改善箇所説明図

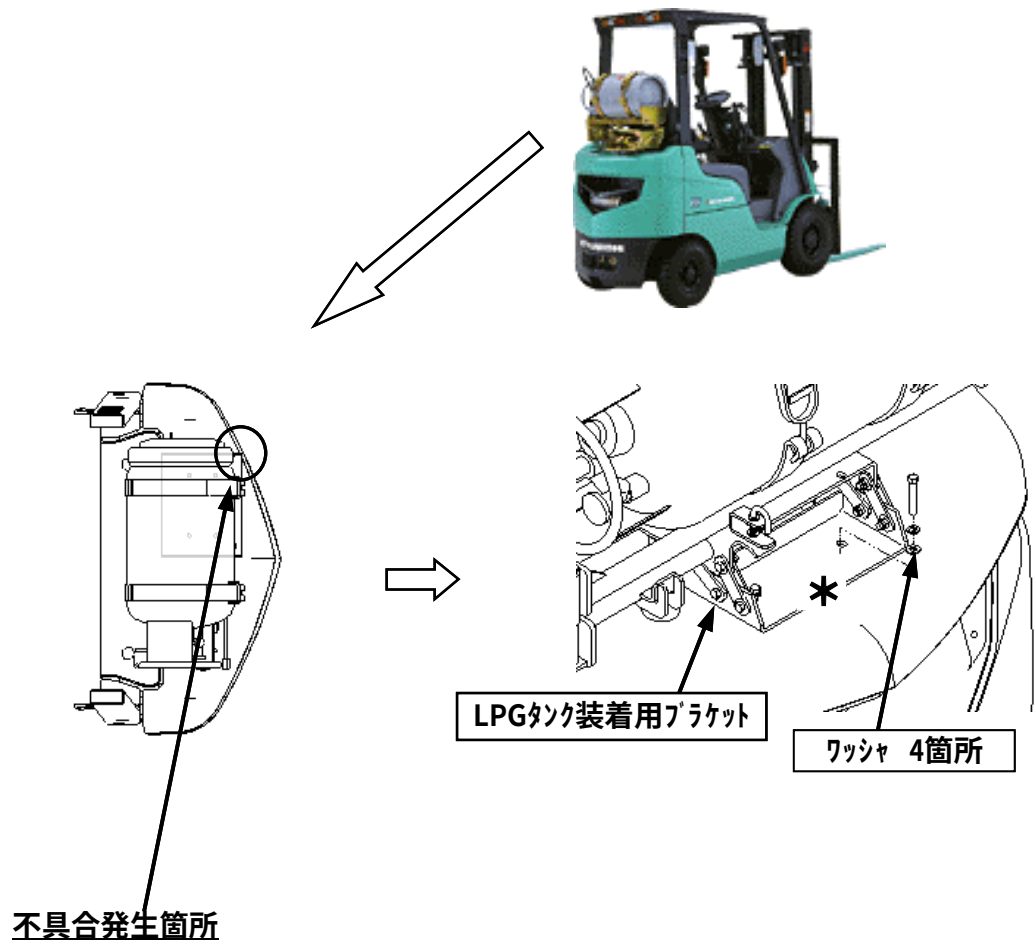
LPG車において、LPGタンク装着用ブラケットの取付位置が不適切なため、LPGタンク又はブラケットがカウンタウエイト外周部より突出し最外側となっているものがある。そのため、そのままの状態で使用を続けると、作業時等に他の物と接触し、最悪の場合、LPGタンクに損傷を与えるおそれがある。

全車両、LPGタンクの取付位置を確認し、LPGタンク又はブラケットがカウンタウエイト外周部より突出している場合は、当該ブラケットの取付穴を修正し、ワッシャを追加してはみ出さないように取付ける。

□ は修正、追加部品を示す。

識別：タンクブラケットの上図の＊部に白色ペイントを塗布する。
